关于“热锻 3#预应力圈及导向压板”的补充说明

图 1 原设计的“上法兰连接部分”螺纹处于高应力区

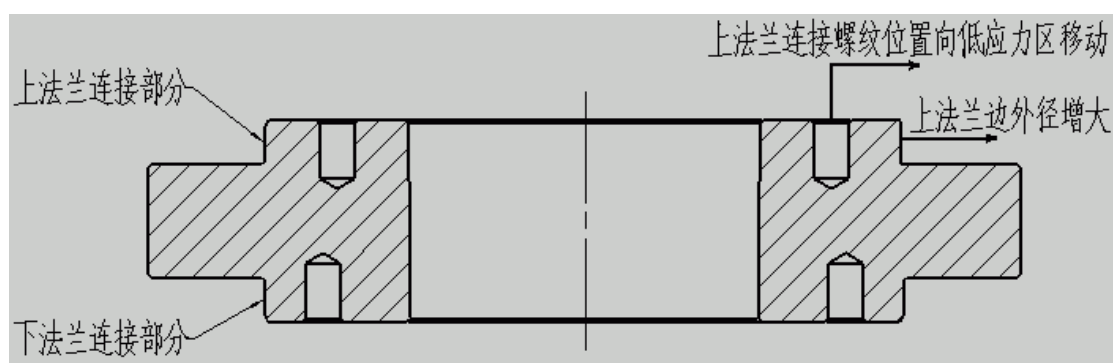
近日观察，现场多有“热锻 3#预应力圈及导向压板”径向断裂的样本，无一例外都与螺纹孔的位置相关（且一般是与“上法兰连接部分”的螺纹孔相关），《模具失效分析综述》最后一部分已经提及：1）减少“热锻 3#预应力圈及导向压板”的螺纹连接数量（由 8 个减少到 4 个）、或取消螺纹孔连接方式；2）将螺纹连接的位置布置在低应力区，当时考虑到各个工位之间的干涉使得螺纹连接的移动不太可能，故没有提出进一步的改进措施。今日发现事实并非如此，3#预应力圈的螺纹连接还有向低应力区移动的空间，不会引起 3 个工位之间的干涉，3#预应力圈简图如图 1 所示，

图2 “上法兰连接部分”螺纹移动到低应力区

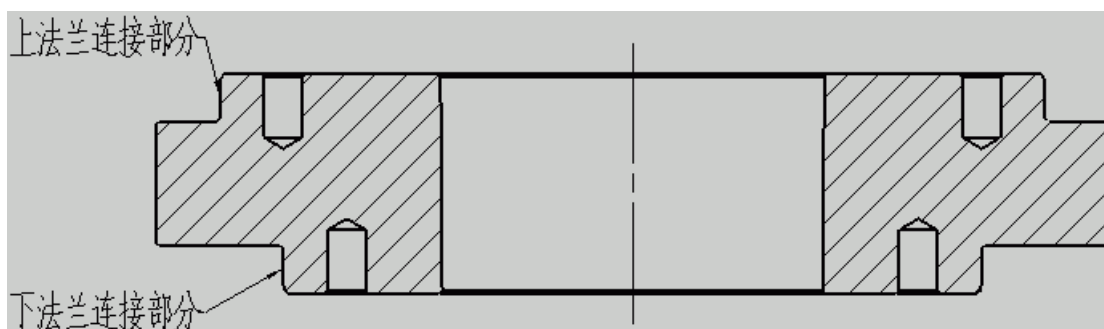
“上法兰部分”的螺纹连接是与导向压板之间的连接，“下法兰部分”的螺纹连接是与模座之间的连接（相对于“上法兰部分”而言，已经处在低应力区，如果需要调整则须同时调整下模座上的螺纹孔位置）。本部分重点讨论“上法兰连接部分”的螺纹孔布置，移动后的“上法兰连接”如图 2 所示，

这样移动之后会带来如下几个后果：1）引起各个工位之间干涉，此前已经说明，所以能够移动的前提是要确保各个工位之间装配后无干涉；2）减少3#预应力圈的车削加工量；3）引起与之配合的3#导向压板尺寸增大、用料增多，但这比频繁断裂所造成的损失要小，或者提供一种可供选择的方案，对于尺寸较小的接合齿导向压板，采用分体式结构，即将压板分割成两部分，外侧用于连接、内侧用于导向，内、外侧之间用过渡配合、或微量过盈配合连接，如图3所示，内侧导向部分可以根据需要（热疲劳失效、或磨损）更换，外侧连接部分则无须频繁更换，

图3 分体导向压板

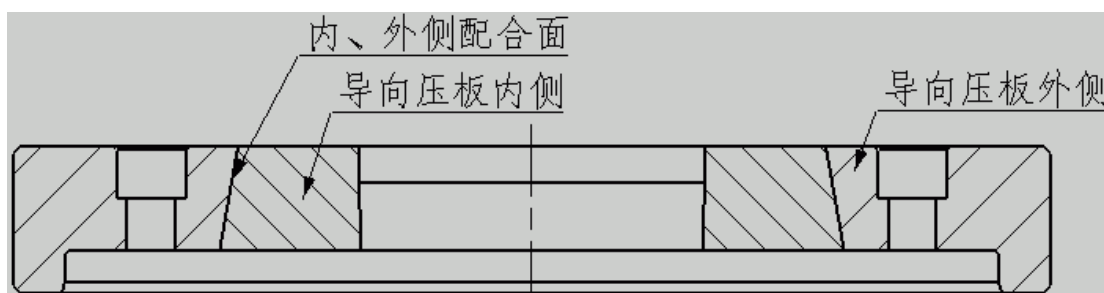
对于小尺寸接合齿的 3#导向压板，采用整体导向压板固然没有问题，但出于节材降耗的考虑，可以采用分体导向压板，目前不排除因为尺寸调整空间过小而实际上无法实施、或实施后反而同时降低内、外侧导向压板强度的可能性。
